NOTE D'INFORMATION

DEFAUTS BY-PASS "NORMAL"

R. Bonzano

(3) E 88420-A 4264-S 983

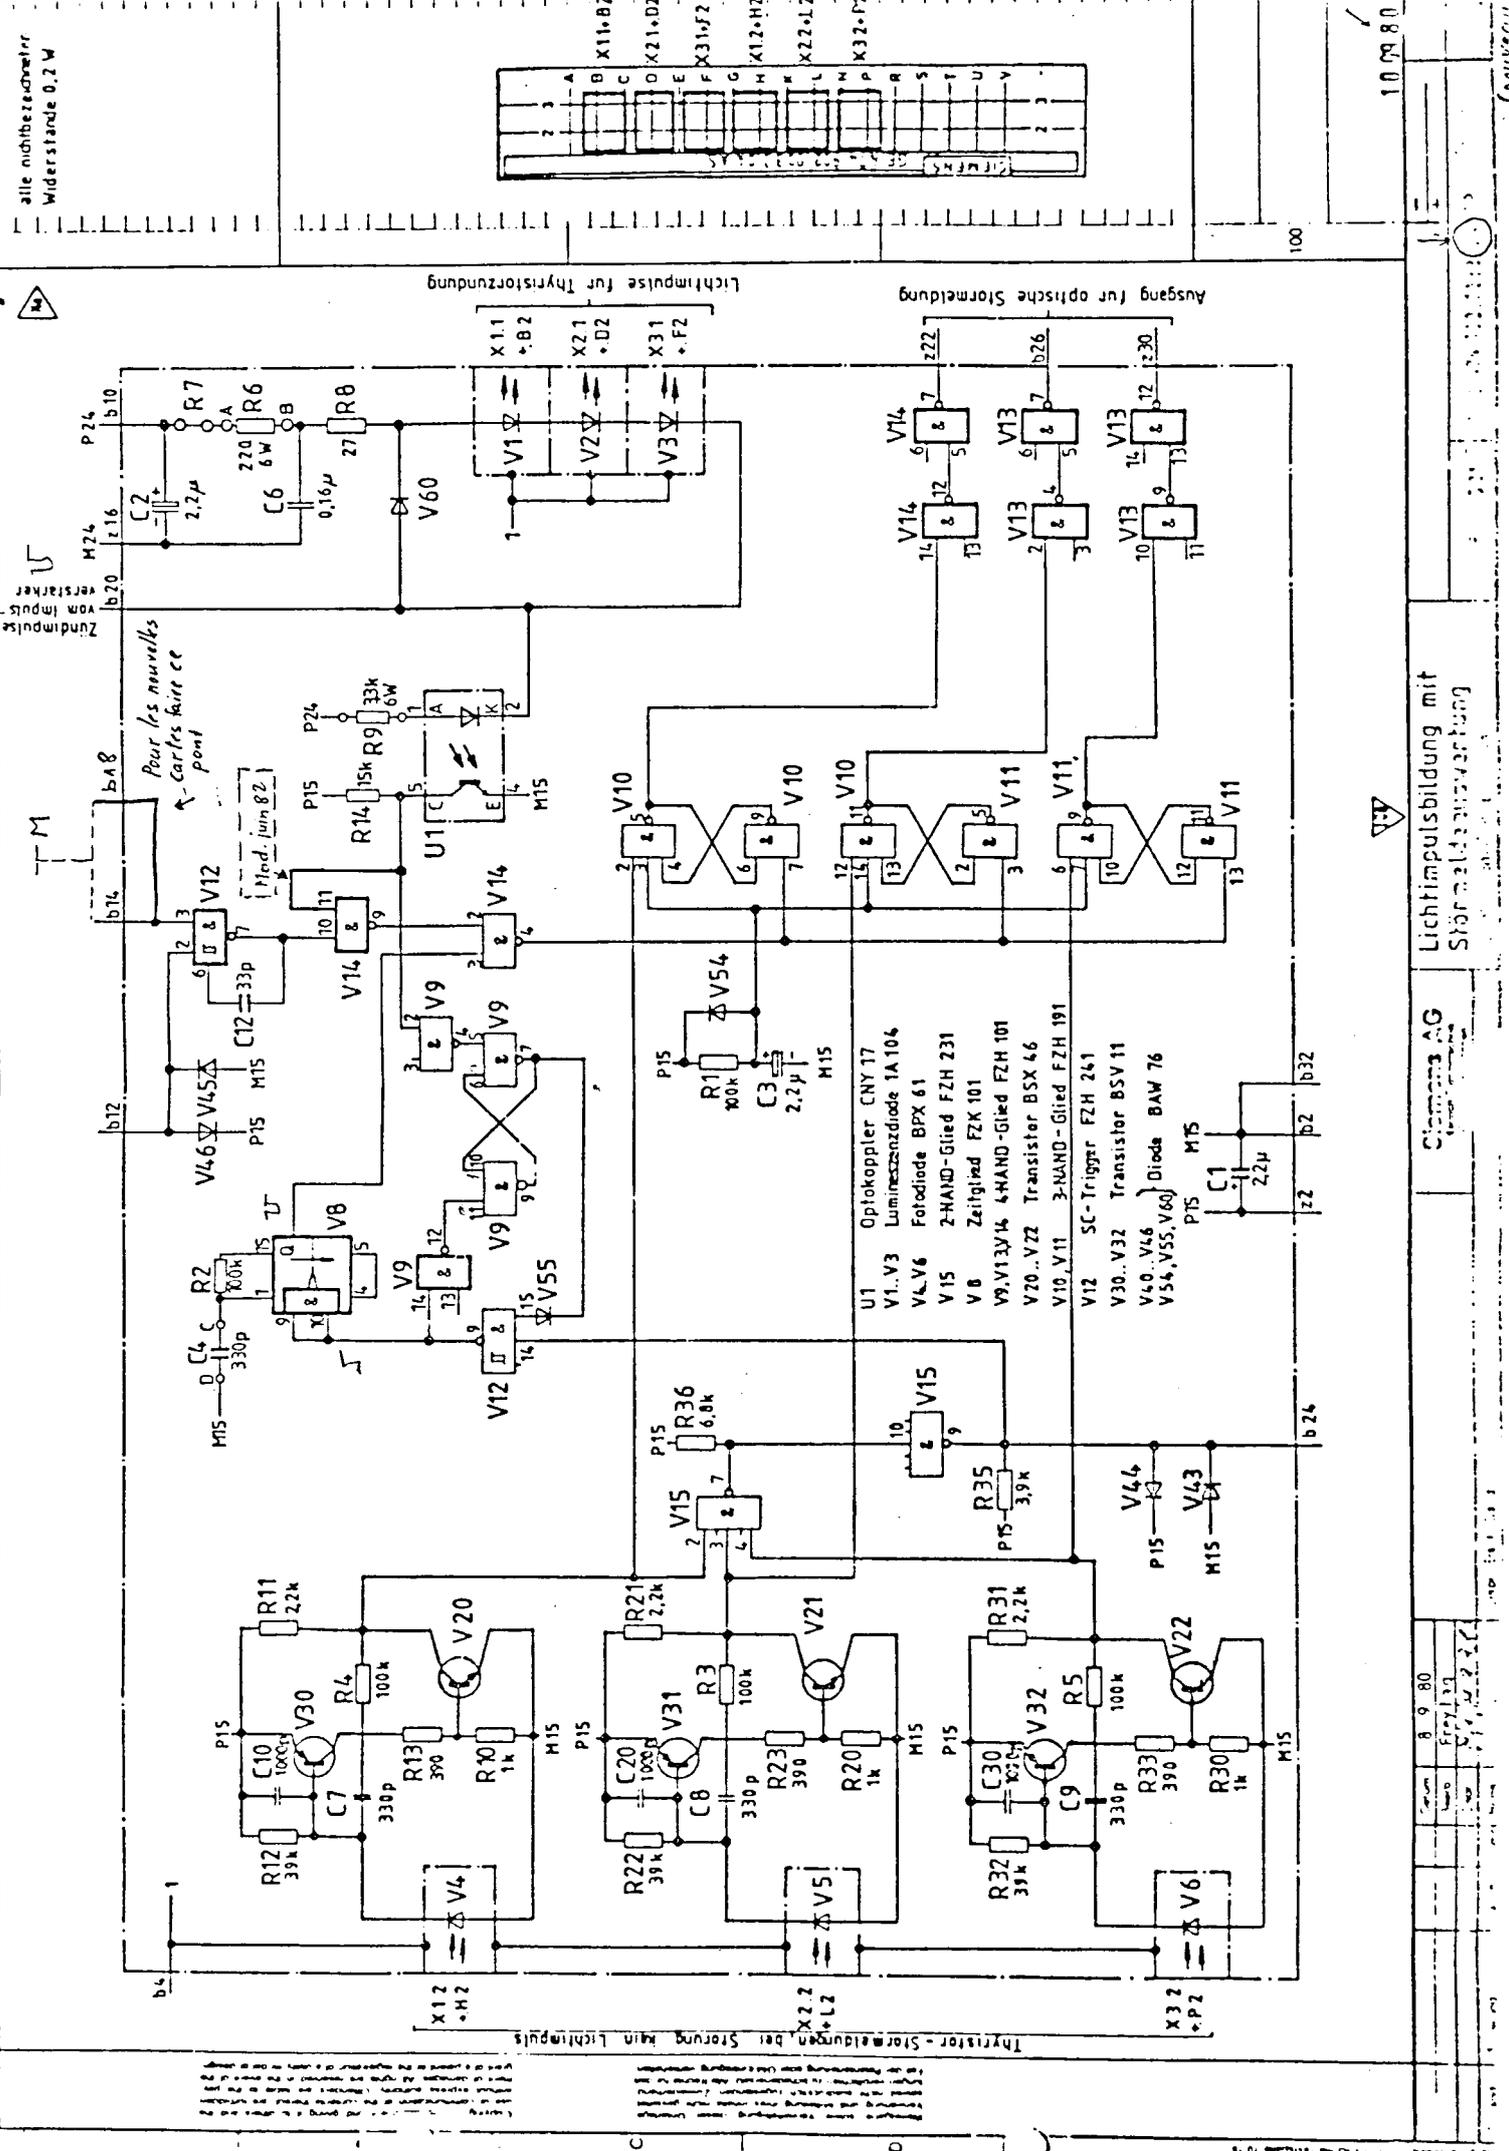
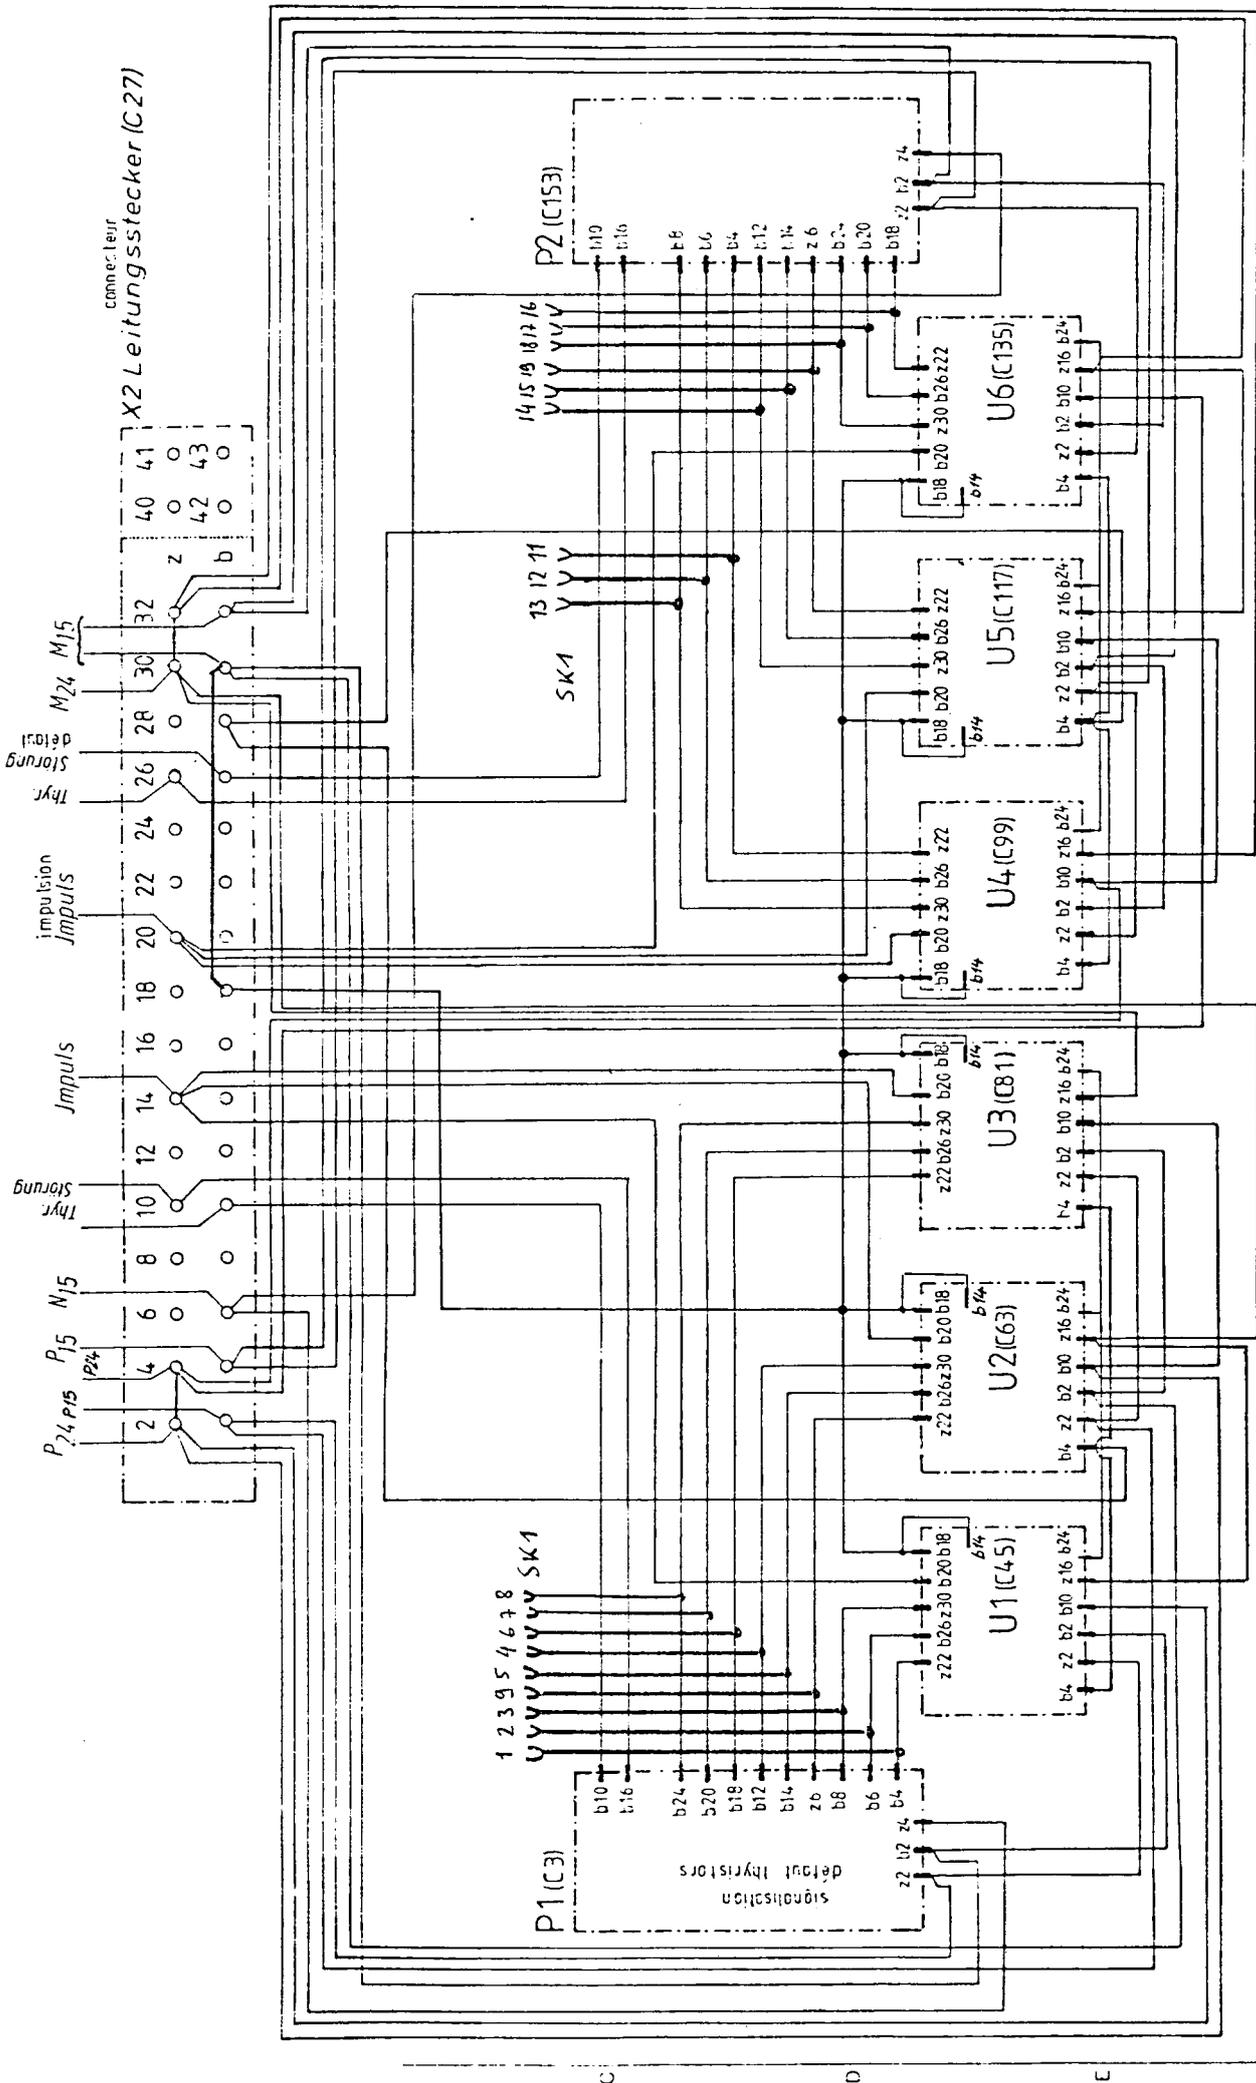
Nous avons remédié à ces défauts, et pour permettre une signalisation de défauts thyristors uniquement si l'impulsion d'allumage est présente, nous avons modifié les cartes "Lichtimpulsbildung" A4-U1 à U6. Nous avons également diminué à 1 ms la temporisation donnant le défaut sur les cartes A4-81 et 82.

Pair les nouveaux
← Carles fait ce
[Mod. juin 82]
